Procès-verbal

Séance :	Présentation et discussion autour de la variante 2, proposée par l'association active dans le secteur du PQ En Broye II
Date :	25.05.2018, 15h00 à 16h30
Distribution :	Aux personnes présentes, Municipalité
Auteur :	Mme Ould Henia
Participants :	Association des riverains du PQ En Broye : Mme. Guzman M. Aegerter Au nom des propriétaires du PQ En Broye, signataires du courrier du 30.04.18 : M. De Bernardis M. Volpi La Commune de Prilly: M. Gilliéron, Syndic. Uniquement en début de séance Mme Ould Henia, Cheffe de service UC
Création/Révision :	28.05.2018
Annexes :	Plans, coupe et photos de la variante objet de la séance - Photos des variantes 1 et 3

Variante 2 (Objet de la séance)

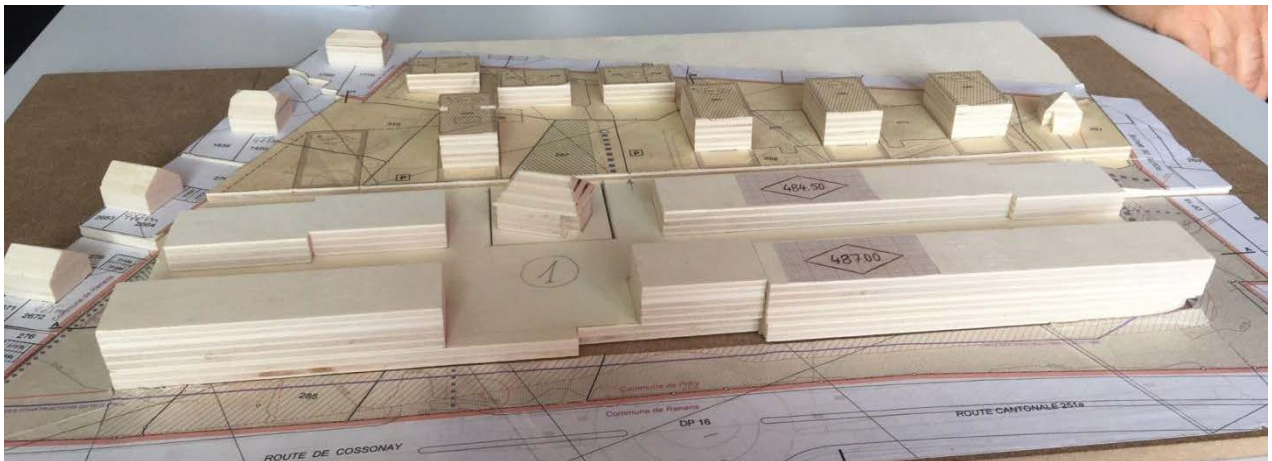
l'association de présenter sa variante, pour que les deux parties présentes puissent s'exprimer.
Mme Guzman M. Aegerter	Remercient le syndic pour le retrait de la variante mise à l'enquête publique et pour avoir baissé la densité de 1.25 à 1. Soulignent que depuis 2007 plusieurs variantes ont été présentées aux propriétaires. Le problème principal du PQ est la hauteur des volumes. Un délégué a été désigné par PPE, lotissement ou quartier dans le but de trouver une entente et de pouvoir communiquer rapidement entre propriétaires. La variante 2 a été votée par les participants. <u>Descriptif de la variante :</u> La variante développe 2 volumes longs de 4 niveaux côté rte de Cossonay, dont les rez sont affectés à de l'activité et les 3 niveaux supérieurs aux logements (A, F). Entre A et F se développe un volume B de 1 niveau, affecté à de l'activité. Derrière ces volumes, sont projetés 5 immeubles de 3 niveaux (C, D, E, G, H) consacrés au logement et de typologie similaire au bâti existant. Ces bâtiments sont implantés dans les prolongements des intervalles entre les bâtiments existants, leur ménageant un dégagement visuel vers le sud. D'autre part l'altitude des bâtiments C, D, E, F, G, H est de 486,50 m soit 3 m de moins que les bâtiments 5 à 8, soit environ un étage. Les bâtiments les plus hauts du plan de quartier restent donc les bâtiments 5 à 8 avec une altitude de 489,50 m. La desserte se fait par la voie existante au nord et l'accès au parking se situe entre les volumes A et E. La contre-allée est supprimée ainsi que le parc. Cf. plans et photos annexés. La suppression de la contre-allée et des parcs au sud des bâtiments A, B, F sont motivés par des considérations esthétiques et urbanistiques. En effet si l'on considère : - le passage de 4 à 6 voies de la route de Cossonay (idem place St-François) - le fait qu'au sud il y a déjà une desserte pour la station d'essence - l'ajout d'une voie de circulation et des parcs dans le cadre du plan de quartier Résultat 8 pistes de circulation entremêlées de circulations piétonnes et de parcs. L'association propose la création d'un ouvrage absorbant phonique directement en bordure des voies de circulation et qui délimiterait un espace public accueillant une piste cyclable en site propre, la circulation piétonne, un abri pour l'arrêt de bus digne de ce nom, un espace piétonnier arborisé, du mobilier urbain, ... Cette zone piétonne permettrait une certaine convivialité terrasse d'établissement public, fontaine, bancs publics ombragés, ... et un accès agréable au commerce et aux entrées des immeubles d'habitations A et F. La hauteur d'étage du rez commercial (3,50 m) permet l'accès à des

véhicules de livraison et de service. Le parcage destiné à la zone commerciale est souterrain directement derrière chaque commerce. Des containers enterrés pourraient être implantés côté Est à proximité de l'entrée du parking souterrain. Cette variante, selon la maquette, a été choisie par 9 propriétaires (habitants du périmètre du PQ) sur 22 participants. Le plan proposé est une suggestion de travail permettant de ménager les riverains les plus touchés par le projet situés sur Renens. Il diffère légèrement de la maquette.

M. De Bernardis M. Volpi	Estiment que la variante 2 ne représente pas tous les propriétaires, puisqu'ils n'ont pas participé aux séances de travail. Le vote selon eux n'est pas légitime et représentatif de la majorité. Ils font remarquer qu'une bonne partie des membres de l'association n'habitent pas le périmètre du plan de quartier. Les volumes (C, D, E, G, H) sont trop proches de la zone de villa, par endroits ils sont à 8 m des terrasses. Ils ont formulé leur refus de la variante par un courrier signé par 18 propriétaires (sur un total de 34 habitants du périmètre du PQ). Remercient le syndic pour le retrait de la variante mise à l'enquête publique et l'étude d'une variante alternative avec percées visuelles.
Mme Ould Henia	Confirme que la densité ne peut être baissée en dessous de 1. Et ce malgré les négociations du syndic avec le département. La lettre de de la Cheffe du Département du territoire et de l'environnement l'atteste.

Tous	M. Aegerter fait remarquer que sur la maquette la distance entre les façades des bâtiments projetés et ceux existants est de 17 m soit à un mètre près la distance comprise entre les bâtiments 6, 7, 8. Mme Guzman remet à Mme Ould Henia un historique des démarches entreprises, une liste des personnes ayant participé, ainsi qu'un tableau récapitulatif du résultat des votes. Ces documents visent à démontrer que le processus est légitime et démocratique. M. De Bernardis y figure parmi les riverains ayant souhaité attendre le nouveau projet de la Commune. Les participants échangent autour de la variante 2, mais également autour de variantes 1 et 3, développées également par l'association. Voir photos jointes. La variante 3 est celle qui conviendrait le plus à MM. Volpi et De Bernardis, puisque plus éloignée du bâti existant et présentant des percées visuelles. Néanmoins, elle reporte le problème plus loin, puisque les volumes très allongés sont proches cette fois des propriétaires côté Renens et rte de Broye Est. Les participants demandent à voir le projet en cours d'étude par la Commune et le bureau Pezzoli & Associés Architectes. Mme Ould Henia précise que ce qui est présenté n'est pas la version définitive, quelques ajustements sont encore nécessaires et qu'à ce stade, aucune décision n'a été prise. Il s'agit de 6 volumes de 6 niveaux côté rte de Cossonay, avec des percées visuelles de 13 à 15 m et 37 m (percée au niveau la parcelle 286). La distance entre ces immeubles et ceux déjà construits est de

M. De Bernardis M. Volpi	1. Estiment qu'un bâtiment de 3 niveaux à 8m de distance a le même impact qu'un bâtiment de 12 niveaux à 32m de distance (en considérant un angle de 45) La proximité est plus nuisible que la hauteur (vis à vis de balcons, bruits, cheminées...etc.), 2. Cette variante bétonne l'ensemble de la parcelle, et rend impossible la plantation d'arbres. Le parc proposé perd en qualité, du fait du manque d'espace au sol (espaces engazonnés sur dalle de parking), 3. Pensent que la faisabilité de cette variante est irréaliste. Beaucoup de routes sont à créer, les installations techniques sont multipliées, nombreuses excavations...etc., 4. Ont hâte qu'un projet se développe, vu toutes les nuisances générées par l'activité du garage, 5. Valident le projet développé par l'architecte et la Commune, qui leur convient parfaitement.
Mme Guzman M. Aegerter	1. Estiment que la variante 2 résout la problématique de la hauteur en respectant les altitudes du plan actuel par le passage de 5 à 3 niveaux hors niveau commercial. Ce qui minimise l'impact sur les constructions existantes en comparaison avec les gabarits posés lors de la mise à l'enquête publique, 2. Soulignent que les volumes sont en adéquation avec la typologie existante, plutôt que les deux entités massives proposées au départ, 3. La solution proposée protège du bruit (pas d'effet tunnel) et ménage une vue lointaine, 4. Elle montre qu'il est possible de réaliser un ensemble d'immeubles qui respecte la densité sans introduire une rupture d'échelle volumétrique du tissu bâti existant, 5. Propose une séparation entre le trafic automobile, le trafic cycliste et le trafic piéton et crée un espace piétonnier arborisé et convivial.
